## Keuringsverslag van een elektrische laagspanning- en zeer lage spanningsinstallatie

NIET CONFORM

Straatnaam	Medekensstraat
Huisnummer	11
Busnummer	
Postcode	1933
Gemeente	Zaventem
Land	België

Controlebezoek van een huishoudelijke installatie volgens (KB 08/09/2019) - AREI Boek 1- 6.5. en 4.2.4.3.

Afbeelding schakel- en verdeelbord:

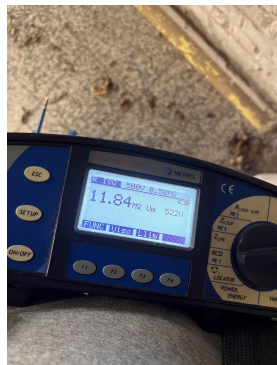
15.03 Verdeelbord is niet van klasse I of II. (Boek 1 Onderafdeling 5.3.5.1.A.)

15.05 De deur en/of afschermplaat van het schakelbord dient (terug)geplaatst worden. Aanraking van onder spanning staande delen mogelijk. (Boek 1 Afdeling 5.1.4. en 5.3.5.1.A. en 4.2.2.3.)

15.09 De genaakbare, naakte onder spanning staande delen zijn onvoldoende afgeschermd. (Boek 1 Afdeling 5.1.4. en 4.2.2.3.)

15.10 Niet gebruikte invoeringen van het verdeelbord zijn niet correct of onvoldoende afgedicht. (Boek 1 Afdeling 5.1.4. en 4.2.2.3.)

15.11 Interne verbindingen en/of doorsnede van de verdeelrails en verbindingen in het bord zijn onvoldoende. (Boek 1 Onderafdeling 4.4.1.1. en 4.4.1.5.)

15.12 Metalen behuizing van het verdeelbord (Klasse 1) dient geaard te worden. (Boek 1 Onderafdeling 4.2.3.2. en 5.4.4.2.)

19.13 Toestellen zonder bodem moeten bevestigd worden op aangepaste montageplaten. (Boek 1 Afdeling 5.1.4. en 5.3.5.2. en 5.3.5.4.)
